改善箇所説明図

【改善対象部位詳細】

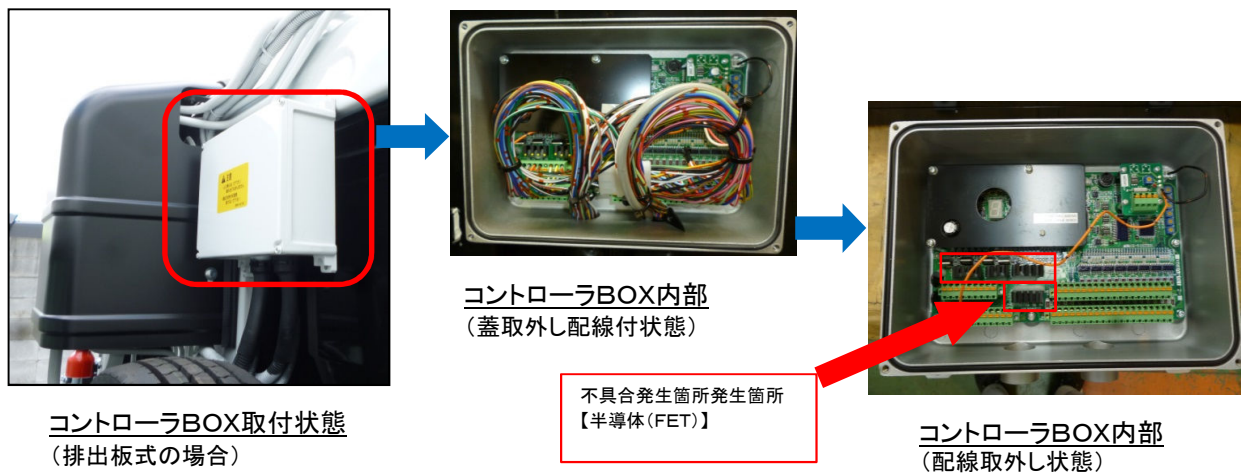
塵芥車の作業装置を制御するコントローラユニットの基板において、製造が不適切なため、作業装置を可動させる各油圧ユニットを制御する半導体(FET)の内部にクラックが発生しているものがある。そのため、そのままの状態で使用を続けるとクラックが進行し、適切な可動信号の送受信がされず、積込み・排出作業ができなくなるおそれがある。

全車両、コントローラユニットのシリアルナンバーを確認し、対象となる場合は、コントローラユニットの基板を良品に交換する。

改善実施済車は、PLCケースに青色シール貼付けにより識別する。
